**PT 53|24 COMPLETAMENTO ADEGUAMENTO
MARCIAPIEDI ESISTENTI ALLA NORMATIVA
SULL'ELIMINAZIONE BARRIERE
ARCHITETTONICHE - TRATTO 2 VIA PASCOLI
CUP J63D24000120004 CUI L00378210462202400053
PROGETTO ESECUTIVO**

SINTESI DEI PARERI RICEVUTI

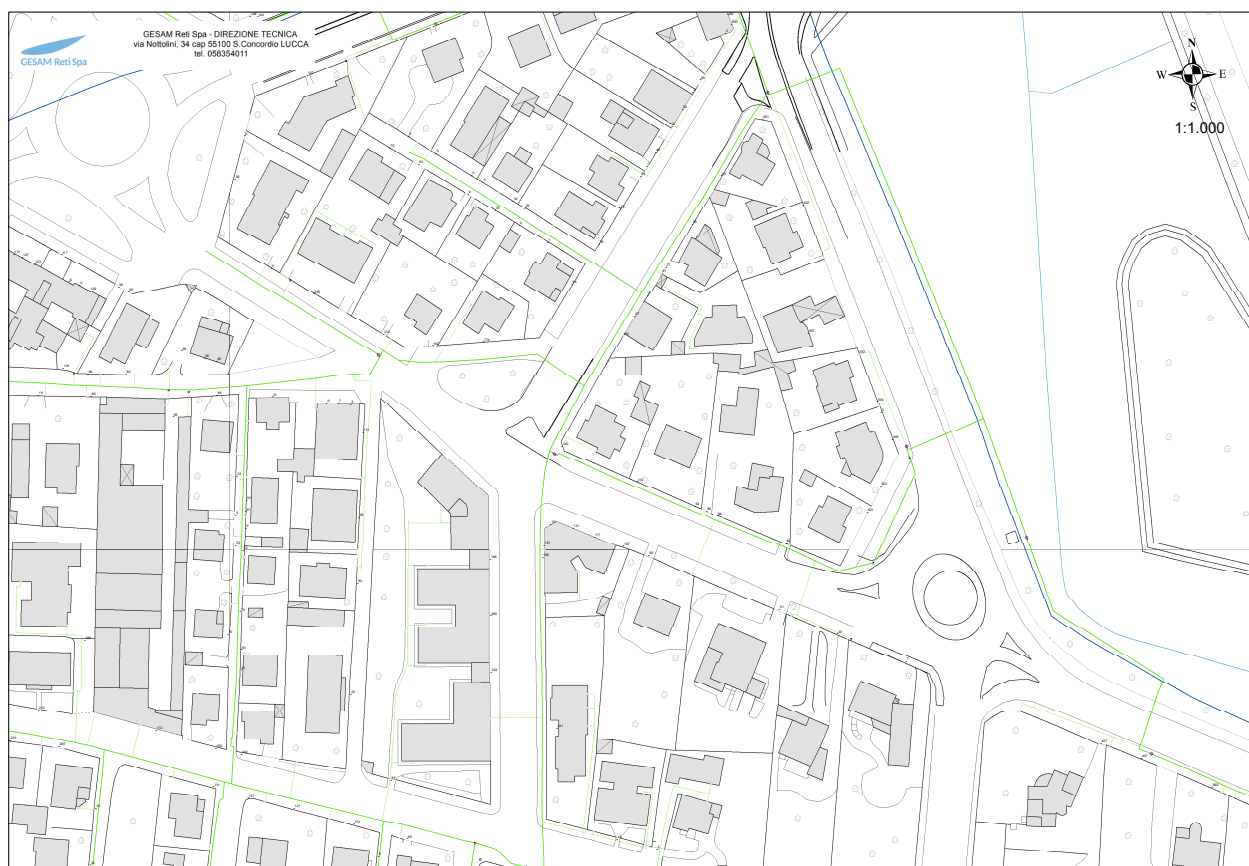
A Vs. pronto riscontro e riferimento, le interferenze sopra citate sono state puntualmente indicate nella cartografia allegata, dove sono anche evidenziate, seppur in maniera schematica e laddove necessarie, le lavorazioni sulle tubazioni gas esistenti, a risoluzione delle problematiche descritte e per le quali intendiamo specificare quanto di seguito:

-**"Primo tratto via G. Pascoli (compreso tra viale Carducci e via Nieri)"**: segnaliamo la presenza di nostre tubazioni dedicate alla somministrazione del gas agli utenti finali presenti su lato est e ovest del marciapiede e la necessità di realizzare la sostituzione delle condotte gas e degli allacciamenti esistenti prima dell'inizio delle lavorazioni previste (*vedasi a pronto riferimento lo specifico*

- **“Secondo tratto via G. Pascoli (compreso tra via Nieri e via Sercambi)”**: segnaliamo la presenza di nostre tubazioni dedicate alla somministrazione del gas agli utenti finali presenti su lato est del marciapiede di via Pascoli, a nord del marciapiede di via Sercambi e la necessità di realizzare la sostituzione delle condotte gas e degli allacciamenti esistenti prima dell'inizio delle lavorazioni previste **(vedasi a pronto riferimento lo specifico allegato grafico).**

- a) le nostre perplessità in merito alla soluzione tecnica esecutiva adottata, con particolare riferimento, ove previsto, al getto di copertura in cemento armato, che genera indubbe problematiche:
- sotto il profilo gestionale, con riferimento al sistematico monitoraggio e controllo delle tubazioni in essere;
 - dal punto di vista realizzativo, in relazione al soddisfacimento di future nuove esigenze di rete e/o di utenza;
 - senza sottovalutare l'aspetto relativo alla sicurezza, visto l'aggravio di carico, che in rapporto alle diverse soluzioni tipologiche di sottoservizi presenti (*materiali; sistemi di giunzione; ecc.*) può generare criticità a diverso livello.

Siamo pertanto - nuovamente - a richiedere una ridefinizione delle modalità tecniche di esecuzione dei singoli interventi, od anche una differenziata riprogettazione delle superfici di ripristino dell'area, nonché l'eventuale predisposizione di cavedi dedicati alla posa di sottoservizi interrati a rete, soluzioni maggiormente consone alle problematiche di gestione degli stessi.

La scrivente si opera durante le fasi di cantiere di verificare preliminarmente la possibilità che le tubazioni esistenti e gli impianti ad essi associati possano rimanere nella loro sede attuale;

In caso contrario dovrà essere predisposto e realizzato un nuovo tracciato all'interno dell'area interessata dai lavori tale da permettere a Gesam la posa in opera di nuove tubazioni, al fine di garantire la continuità del trasporto, della distribuzione, nonché l'alimentazione dei punti di erogazione esistenti.

In tale ipotesi il cronoprogramma dei lavori dovrà prevedere - prima di ogni altro lavoro - la realizzazione delle nuove condotte o in alternativa, qualora ciò non fosse possibile, prevedere la posa di tubazioni provvisorie di by-pass.

Immagine 2025-07-14 144004 1 (1).png ()

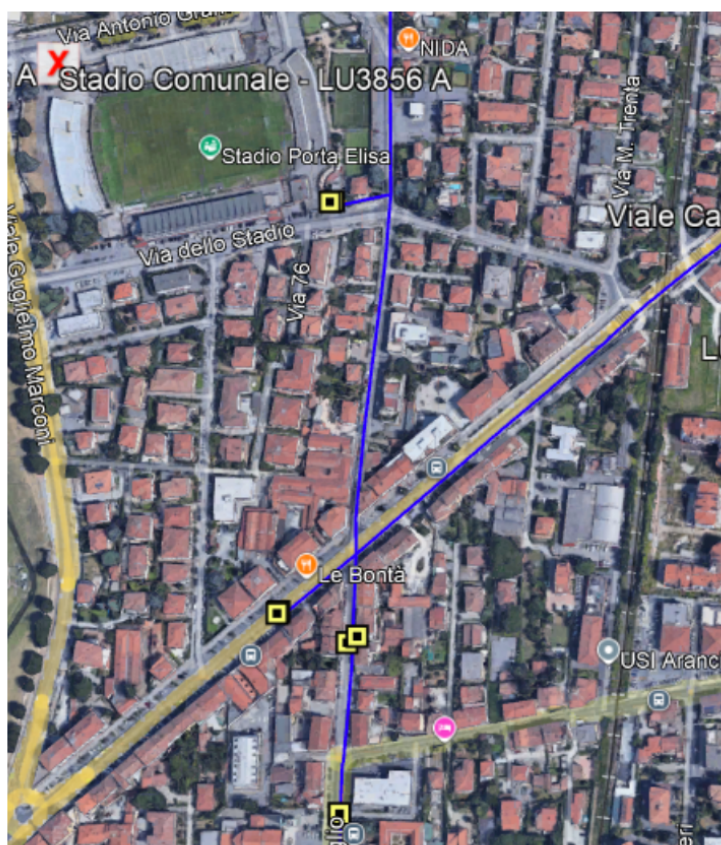
Trasmette errata planimetria
